Breytt deiliskipulag fyrir lóðirnar Kópavogsbraut 69 og 71.

Breytt deiliskipulag við Kópavogsbraut 69 og 71

Málefni: Athugasemdir við tillögu að breyttu deiluskipulagi fyrir Kópavogsbraut 69 og 71.

Efni: Umsögn Veitna vegna breytinga á deiliskipulagi við Kópavogsbraut 69

Mynd 1. Götumynd Kópavogsbrautar, blá lína sýnir hæðartakmörkun í gildandi deiliskipulagi og rauð lína tillögu lóðarhafa.

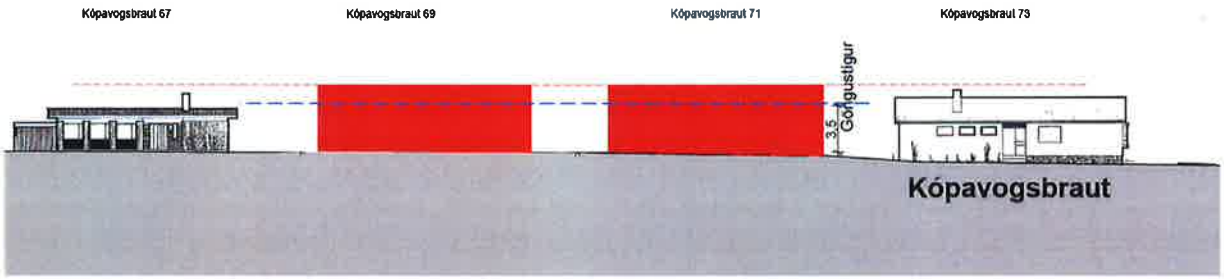
Aðliggjandi hús að Kópavogsbraut 67 og 73 eru byggð á einni hæð með kjallara. Samkvæmt gildandi deiluskipulagi er hámarks hæð byggingareitsins 3,55 m miðað við aðkomuhæð. Við hækkun upp í 4,95 m munu húsin vera nokkuð hærri en aðliggjandi hús eins og sést myndinni hér fyrir neðan þar sem 3,55 m hæð er teiknuð inn með blárri brotalínu og ný hús með rauðum ferningum og hæð þeirra með rauðri brotalínu. Götumyndin við Kópavogsbraut mun einnig verða fyrir áframhaldandi neikvæðum áhrifum þar sem sérkenni hverfisins mun halda áfram að hverfa sbr. nýleg hús vestar í götunni innan deiluskipulagssvæðis.

Mynd 2. Planmynd með legu og form nýs byggingarreits (græn). Lína milli húsa sitt hvoru megin við með blárri línu.

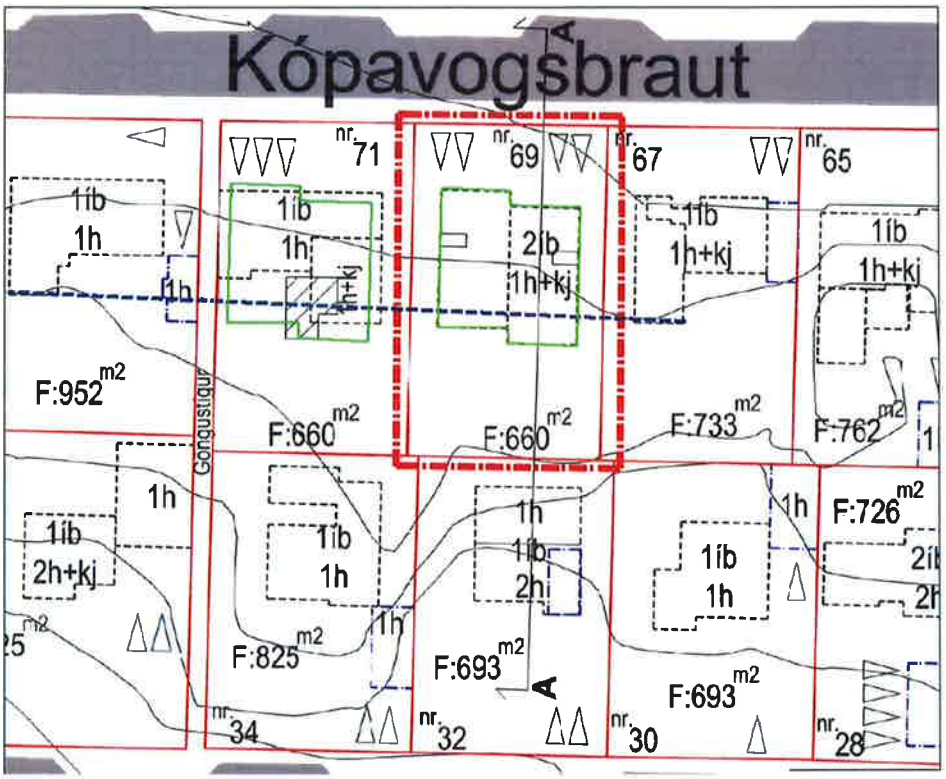
Lega og form byggingareits hefur verið breytt þannig að hún liggur utan línu sem dregin hefur verið á milli húsa sitthvoru megin við. Útveggir eru færðir sunnar þannig að þeir eru nær Þinghólsbraut.

Í breytingatillögu er vikið frá byggingarlínu eins og skilgreind er í gildandi deiluskipulagi og húsið fært nær lóðinni að Þinghólsbraut 32 sem veldur því að sjónlína verður önnur. Þetta gildir sérstaklega um vesturhluta hússins sem mun vera staðsett um 6 m nær lóðamörkum en heimild er í gildandi deiliskipulagi. Þetta mun verða til þess að sjónlína frá okkar lóð og að þaki hússins verður hærri og innsýn á útisvæði og pallinn okkar frá Kópavogsbraut 69 mun aukast til muna. Þar sem landhalli er til suðurs munu ný hús gnæfa yfir útisvæði okkar á Þinghólsbraut og hafa veruleg neikvæð áhrif á nýtingu svæðisins. Töluvert hefur verið fjárfest í útisvæðinu á lóðinni okkar með grillaðstöðu, heitum pott og pöllum. Munur á núverandi sjónlínu og væntanlegri sjónlínu frá útisvæði við breytingar er sýndur á myndum 3 og 4. Við færslu hússins nær lóð okkar munu lífs- og búsetugæði okkar íbúa á Þinghólsbraut 32 skerðast allnokkuð. Notagildi og gæði útisvæðis munu rýrast verulega og þetta mun hafa möguleg neikvæð áhrif á verðmæti eignar og gera hana minna söluvæna í framtíðinni.
